Alver kommune v/vegavdelinga har følgjande kommentar til C003 - Plan og profilteikninga Reguleringsplan Framo Flatøy.

o_VAA1
VAA3
BN1
1,6 daa
%-BYA=10%
GH k+7
PH k+3

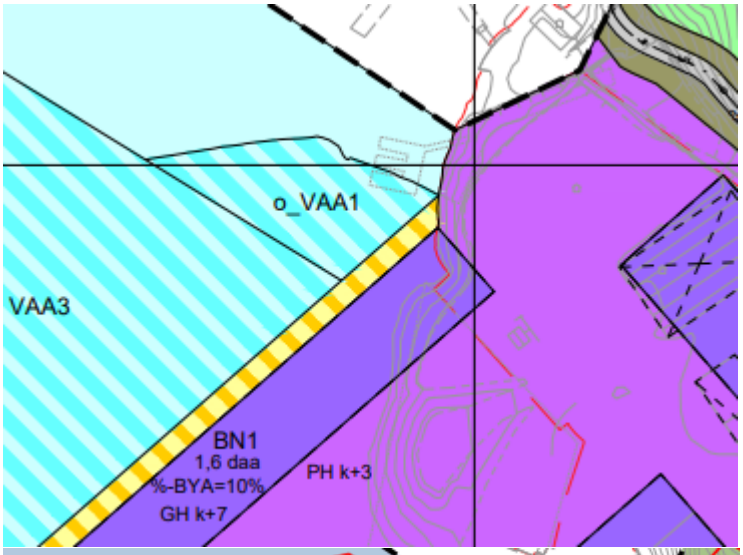
4. Byggesak finner at det ved ein juridisk bindande illustrasjonsplan, er det svært viktig at denne samsvarer med plankartet. Vi viser ma. til området BN1 heilt nordvest i plankartet som ikkje gjenspeilast i illustrasjonsplan.
   Illustrasjonsplanen er endret fra juridisk bindende til veiednde, det er ingen spesiell grunn til at var juridisk bindene i sist forslag. Illustrasjonsplanen er endret med hensyn på plassering av flytebrygge og naust for å synliggjøre at bryggen ikke er tilgjengelig for allmenheten.
   Bn1 er endret reduser slik at naustet ikke kan bygges foran offentlig ferdselsområde.

Skal området o_VAA1 vere ein offentlig tilgjengelig del av kaia?
O_VVA1 er fylling i sjø, se §3.5.2. Det er ikke en del av en offentlig tilgjengelig kai.
